### ZAWIADOMIENIE O UDZIELENIU WYJAŚNIEŃ NA ZAPYTANIA WYKONAWCÓW W POSTĘPOWANIU

na zakup wraz z dostawą mammografu w ramach zadania „Regionalne Centrum Południowego Podkarpacia Kobieta i Dziecko - wysokospecjalistyczna opieka zdrowotna” współfinansowanego z Europejskiego Funduszu Rozwoju Regionalnego w ramach Osi Priorytetowej 6 Spójność przestrzenna i społeczna Regionalnego Programu Operacyjnego Województwa Podkarpackiego na lata 2014-2020 nr postępowania EZ/215/11/2017 - część 1

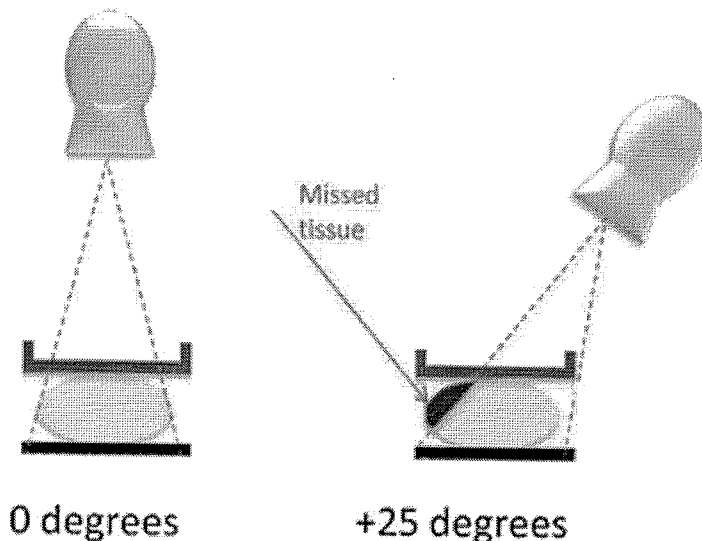
Pytanie 12. *Dotyczy pozycji 80 TOMOSYNTENZA Załącznika nr 2 do SIWZ.* Istotny wpływ na jakość badań mammograficznych, w tym także tomosyntezy, ma czas wykonania badania – im mniejszy czas tym lepsza jakość obrazu i mniejsze tzw. nieostrości ruchowe. W technice krokowej czas wykonania jest znacznie dłuższy niż podczas ruchu płynnego. Dodatkowo w przypadku wykonywania tomosyntezy trybem krokowym zmianie położenia lampy mogą towarzyszyć drgania związane z zatrzymywaniem się lampy i jej dużym momentem bezwładności, które pogarszają jakość zdjęcia. Z wymienionych przyczyn należy dążyć by badanie tomosyntezy było wykonywane w możliwie krótkim czasie i przy płynnym (bez zatrzymywania) ruchu lampy. Badania w technice krokowej powodują znaczne wydłużenie czasu badania, co jest zasadniczą słabością tej techniki. Dla przykładu w każdym dostępnym na rynku tomografie komputerowym projekcje wykonywane są ruchem płynnym nie skokowym, co więcej ruch ten znacznie przekracza prędkości osiągnięte przez obrót lampy mammografu, a mimo to obrazy osiągnięte przez czołowych producentów mają znakomitą rozdzielczość i nie występują artefakty ruchowe. W związku z powyższym prosimy o zmianę punktacji z korzyścią dla techniki ciągłej lub rezygnacji z punktowania tego parametru.

**Odpowiedź: Zamawiający podtrzymuje zapisy SIWZ.**
